ComplexCalc-HW — Revisión del esquema de alimentación

Este documento resume los requisitos oficiales de alimentación del STM32F411CEUx (datasheet DocID026289 Rev. 7, STMicroelectronics) para el paquete **UFQFPN48**, y los compara contra lo que actualmente está routado en `design/ComplexCalc/ComplexCalc.kicad_sch` del repositorio UAA-F14/ComplexCalc-HW. Todas las figuras y tablas de referencia son capturas directas del datasheet oficial.

Figura 1: Pinout UFQFPN48 — Figura 10, datasheet STM32F411xC/xE, pág. 34

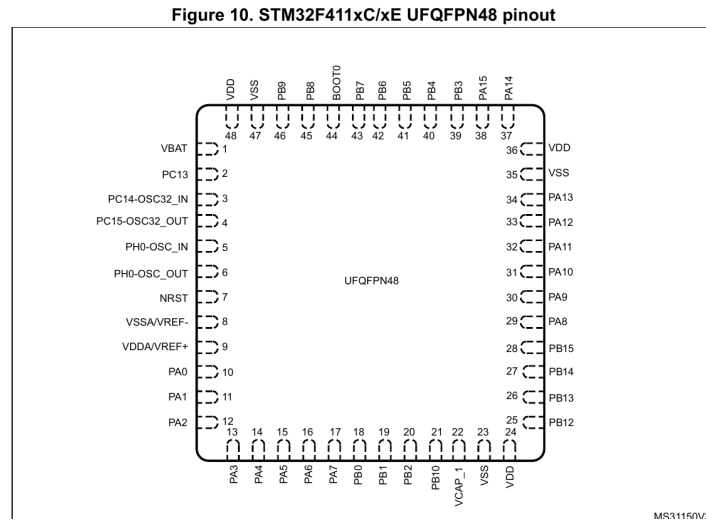
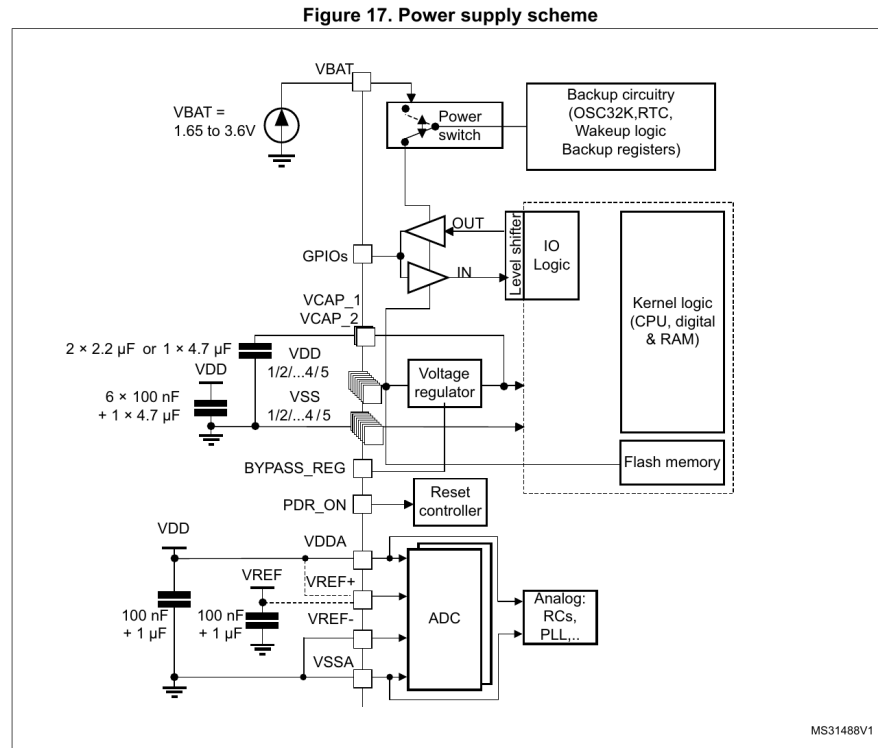
La Figura 1 (Figura 10 del datasheet, página 34) muestra la asignación exacta de pines del paquete que se usa en esta placa. De ahí se confirma:

- **3 pines VDD:** 24, 36, 48
- **3 pines VSS:** 23, 35, 47
- **1 solo pin VCAP_1** (pin 22) — este paquete *no* trae VCAP_2 (esa señal solo existe en LQFP100 y UFBGA100)
- VBAT: pin 1
- VDDA/VREF+: pin 9 · VSSA/VREF-: pin 8
- NRST: pin 7 · BOOT0: pin 44
